**Avis délibéré de la mission régionale
d'autorité environnementale
Hauts-de-France**

**sur le projet de mise en exploitation de quatre événements de gaz de mine à
Estevelles, Angres, Divion et Hulluch (62)
Étude d'impact du 15 juin 2022**

n°MRAe 2022-6421

Plans de localisation des installations et de leur environnement
(pièce n° 2 page 24, 25, 26, 28,30,32, 35, 36)

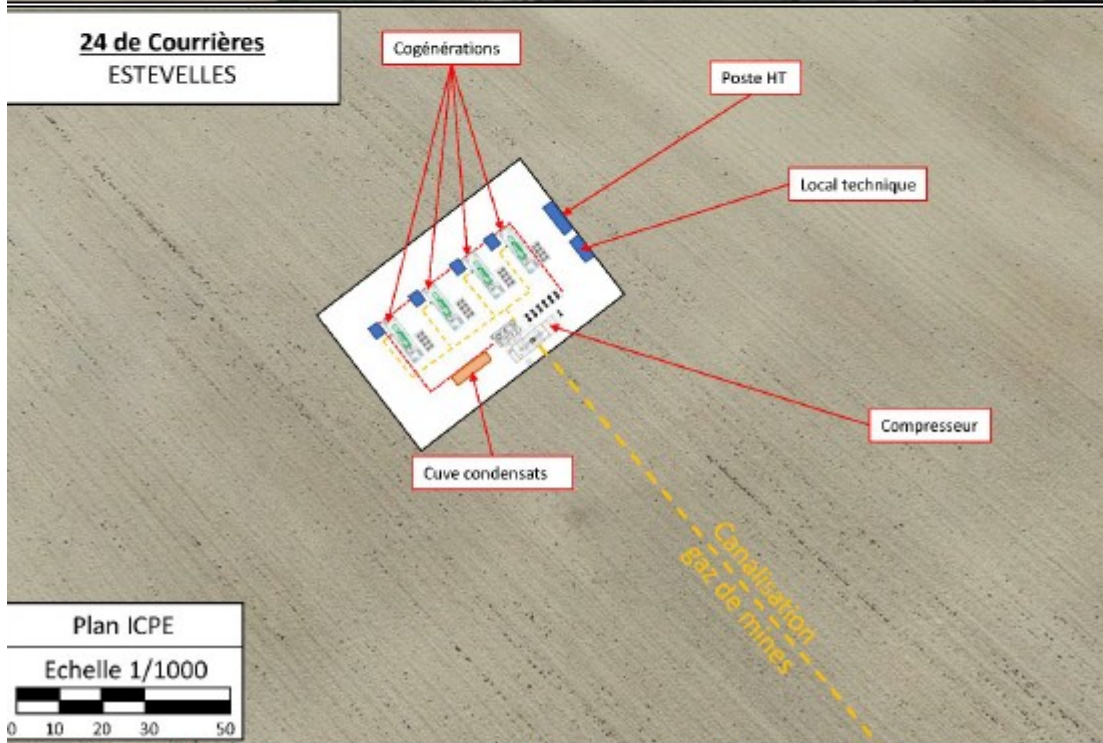
Il est indiqué page 33 de la pièce 2 du dossier « mémoire exposant les caractéristiques principales des travaux prévus avec les documents, plans et coupes nécessaires » que seul le sondage de décompression « S25 CC 01 » sera équipé d'unité(s) de cogénération or selon les plans de masse figurant dans cette pièce 2 ainsi que dans l'étude d'impact et l'étude de dangers, des installations de cogénération sont prévues pour les autres puits et sondages concernés par le dossier (cf pages 25, 28 et 32). Les valorisations envisagées du gaz capté seraient à préciser et mettre en cohérence. Les installations à l'aval du captage ne sont pas présentées ni leurs impacts, alors qu'elles sont parties intégrantes du projet.

- *de préciser le mode de traitement et de valorisation des gaz captés et notamment le projet de cogénération et les raccordements aux réseaux utilisateurs ;*
- *le cas échéant, de réaliser une évaluation environnementale sur l'ensemble du projet, incluant notamment les installations nécessaires à la cogénération.*
